Добавление 47 — Правила № 48 ООН

Пересмотр 13 — Поправка 6

Дополнение 5 к поправкам серии 07 — Дата вступления в силу: 24 сентября 2023 года

**Единообразные предписания, касающиеся официального
утверждения транспортных средств в отношении установки
устройств освещения и световой сигнализации**

Образец А

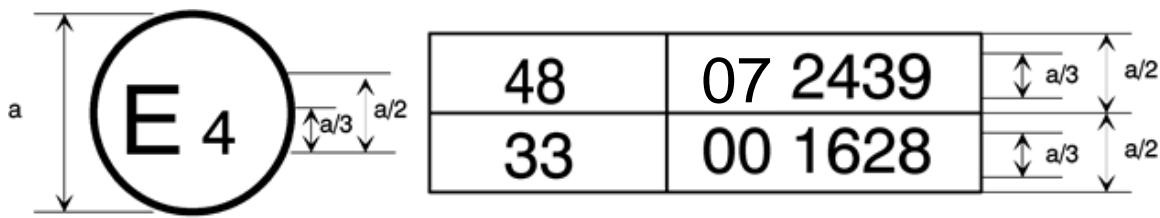
Приложение 2 изменить следующим образом:

«Схемы знаков официального утверждения

a = 8 мм мин.

Приведенный выше знак официального утверждения, проставленный на транспортном средстве, указывает, что этот тип транспортного средства официально утвержден в Нидерландах (E4) в отношении установки устройств освещения и световой сигнализации на основании Правил № 48 ООН с внесенными в них поправками серии 07. Этот номер официального утверждения указывает, что официальное утверждение было предоставлено в соответствии с предписаниями Правил № 48 ООН с внесенными в них поправками серии 07.
